Aan: Raadscommissie Beheer en Verkeer, via griffier Wolbert Meijer

Extra bijlage bij onze reactie op:  
Aanpak Ring Zuid, agendapunt B.1 op raadcommissievergadering 11-6-2014

*Voorlopig ontwerp (inclusief compensatie bomen, houtopstand en water)*

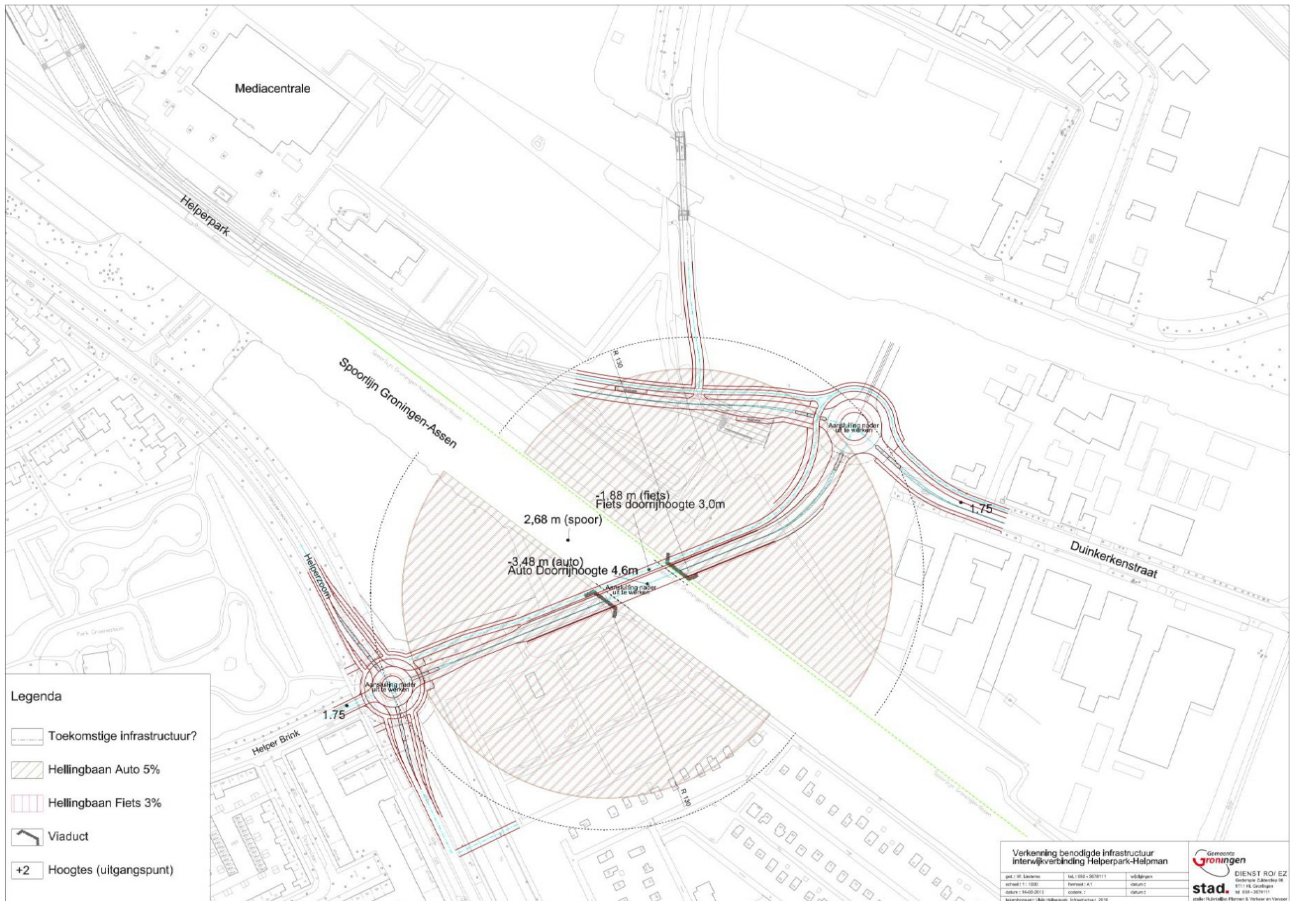
In bovengenoemde reactie schrijven wij dat het onacceptabel is dat de fietsers in noord/zuidrichting op de Helperzoom, ter plaatste van de afbuiging van de weg voor autoverkeer naar/van de toekomstige Helperzoomtunnel, geen voorrang krijgen.

Linksonder de aansluiting van de Helperzoom op de Helperzoomtunnel: fietsers moeten de Helperzoom twee maal oversteken om die naar het noorden te kunnen vervolgen.

Dit kan anders worden georganiseerd, namelijk met een rotonde zoals eerder ook was voorgesteld:

In combinatie met het opwaarderen van de Helperzoom tot een snelle fietsroute Groningen-Haren kan er een tweerichtingenfietspad aan de Helperzoom-oostkant komen met een fietsviaduct over de weg naar de Helperzoomtunnel:

Een laatste mogelijkheid tot slot: bij de gemeente-ambtenaren leeft het idee om een tweerichtingenfietspad aan de westkant van de Helperzoom te maken, waardoor de weg naar de Helperzoom-tunnel door fietsers helemaal niet overgestoken hoeft te worden. Helaas hebben we hier geen plaatjes van.

Wij verzoeken u goede aandacht te geven aan deze fietsoversteek, zodat die voldoet aan een volwaardige oplossing.
